球磨川水系河川整備基本方針における計画高水流量の虚構

2007年11月14日

水源開発問題全国連絡会 嶋津暉之 遠藤保男

写真1 市房ダム下流の球磨川の河床（軟岩の露出）

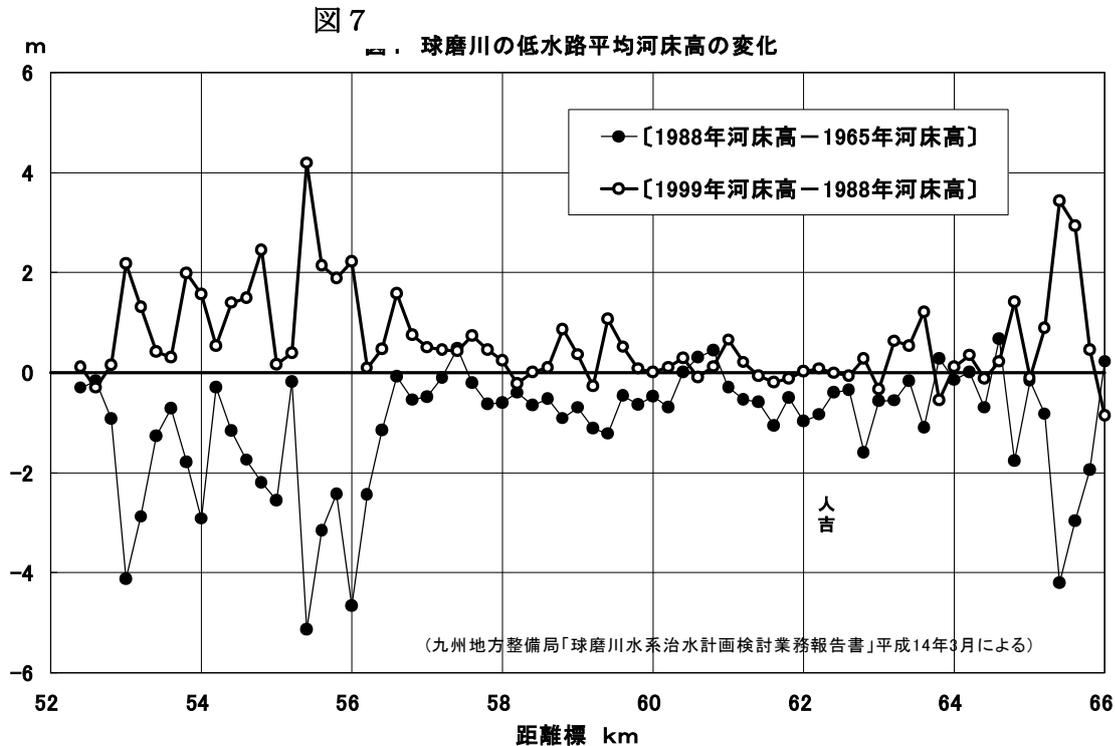
写真 1 は市房ダム下流の球磨川の河床を撮影したものである。市房ダムによって土砂の供給が遮られたため、ダム下流の河床は侵食が進んで、軟岩が露出している。ダムによる軟岩露出は、河床掘削による軟岩露出とは異なり、土砂の供給そのものを大幅にカットしてしまうから、何年経っても軟岩の上に砂礫が堆積していくことはほとんど期待できない。市房ダムができてから、48 年も経過しているが、軟岩が露出したままの状態が続いている。球磨川の河床に対して市房ダムよりはるかに深刻な影響を与えるのが川辺川ダムである。市房ダムの集水面積 158km²に対して、川辺川ダムのそれは 470km²で、約 3 倍もあり、人吉地点の流域面積の 4 割強を占める。

河床掘削による軟岩露出の問題は次に述べるように対策が可能であるが、川辺川ダムの堆砂進行による河床の軟岩露出は防ぎようがない。ダムがもたらす軟岩露出は半永久的に続くから、生態系への影響は深刻である。まさしく魚類や底生動物の生息環境を悪化させる状態が半永久的に続いていくのである。
